## DIRECCIÓN DE PREVENCIÓN Y ATENCIÓN DE EMERGENCIAS

CONCEPTO TÉCNICO No. CT - 4705

Localidad	2. CHAPINERO
UPZ	90 Pardo Rubio
Barrio	GRANADA
Dirección	CR 4A # 66 - 90
CHIP	AAA0089LUKL
Información Catastral	Manzana 10, Lote 11
Fecha de Visita	21 de Febrero de 2007
Área (Ha)	0.11
Solicitante	Curaduría Urbana No. 3
Población beneficiada	30 personas aproximadamente
Tipo de Amenaza	Remoción en Masa

Figura No.1 – Localización del Proyecto “CR 4A # 66 – 90/96”, en el Plano Normativo de Amenaza por Remoción en Masa del P.O.T.

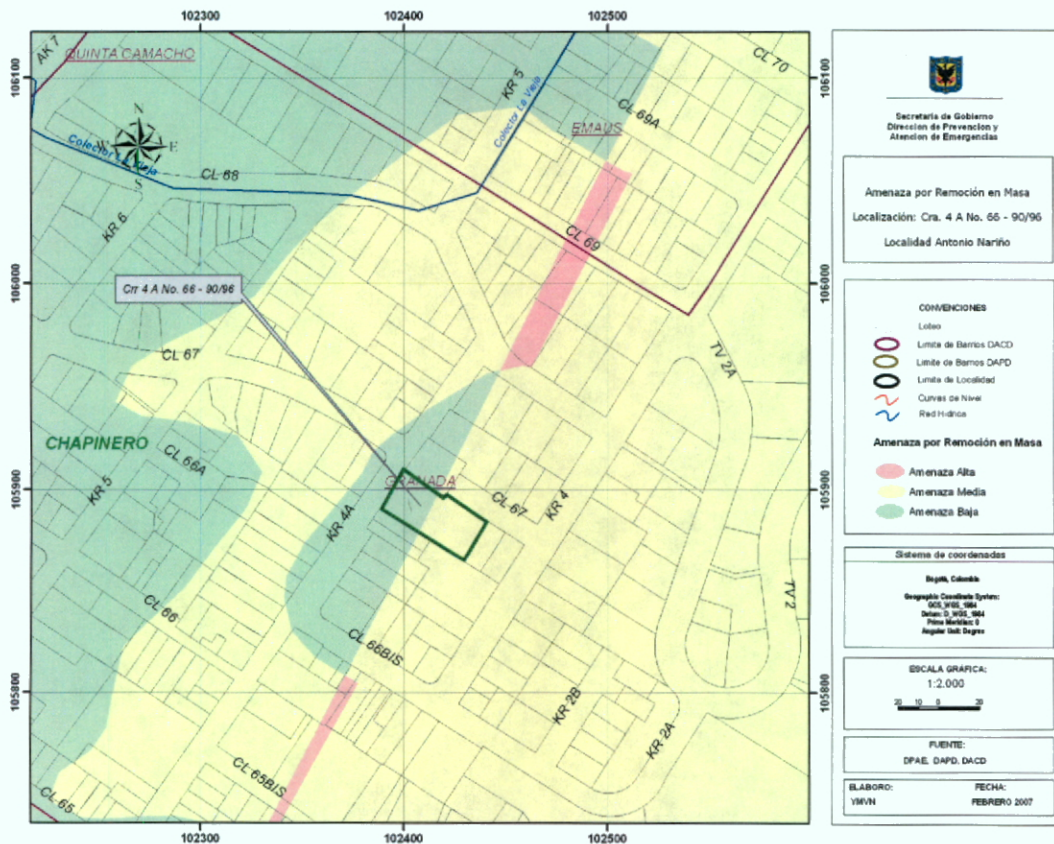
De acuerdo con el plano normativo de Amenaza por remoción en masa del Plan de Ordenamiento Territorial de Bogotá - POT (Decreto 190 de 2004, por el cual se compilan los decretos 619 de 2000 y 469 de 2003), el sector donde se localiza el Proyecto se encuentra en una zona de AMENAZA MEDIA Y BAJA por procesos de remoción en masa (Figura No.1).

Foto No. 2. Aspecto del predio donde se llevará a cabo el proyecto de la CR 4A # 66 - 90/96.

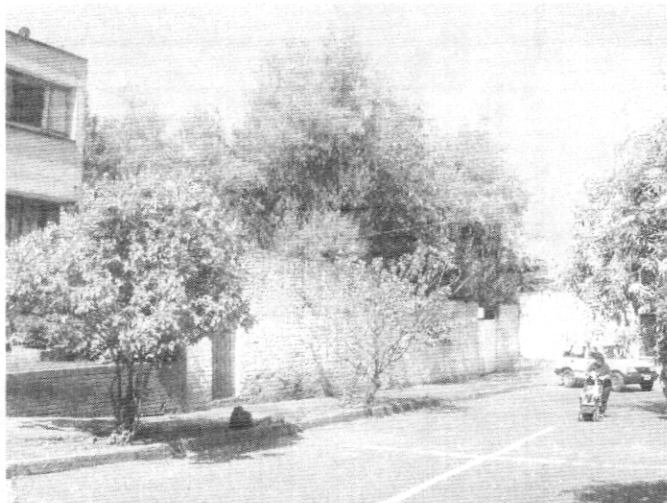
El uso que se le ha dado a los predios donde se construirá el proyecto en mención ha sido netamente urbano (Foto No.1), es así como actualmente, en el predio que ocupará el proyecto, se encuentra construida una vivienda de conservación, de la cual la DPAE emitió el Concepto de Amenaza Ruina No. CAR-088 de 2004 mediante el que se identifican las características físicas del
